MESTO TRENČÍN
MIEROVÉ NÁMESTIE 2
911 64 TRENČÍN

Vec: **Odpoveď na žiadosti o vysvetlenie súťažných podkladov 4**

Mestu Trenčín ako verejnému obstarávateľovi boli od záujemcov prostredníctvom systému Josephine doručená dňa 18.06.2020 „Žiadosť o vysvetlenie SP“ ohľadom verejného obstarávania k podlimitnej zákazke „**Revitalizácia vnútrobloku vedľa hotela Magnus , Trenčín**“, ktoré bolo vyhlásené vo Vestníku verejného obstarávania č. 103/2020 dňa 13. 05. 2020 č. 20087-WYP.

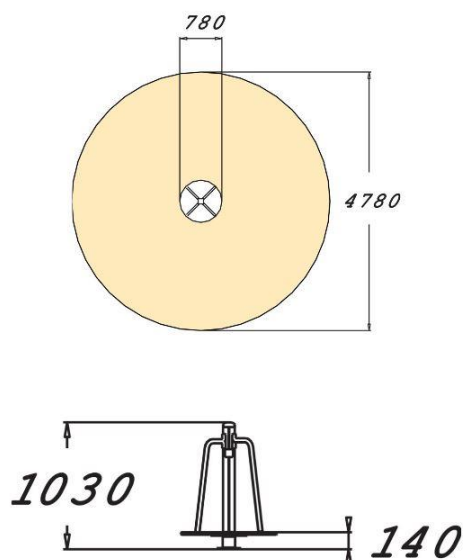
„V rámci projektovej dokumentácie predmetnej zákazky sa nachádza dokument s označením v.č.10 Výpis prvkov, ktorý obsahujú prvok X9 HERNÁ ZOSTAVA SO ŠMYKĽAVKOU, ktorého parametre (rozmer prvku, potrebná plocha prvku-ochranná zóna) uvedené v tomto dokumente nie sú v súlade s jeho pôdorysným obrázkom a taktiež nie sú v súlade s dokumentom s označením v.č.6, kde je tento prvok zakreslený v situácií“.

Verejný obstarávateľ uvádza, že herný prvok X9 Herná zostava so šmykľavkou má rozmery ochrannej zóny v poriadku a zmestí sa do navrhovanej plochy. Nie je v rozpore medzi situáciou a výkazom.
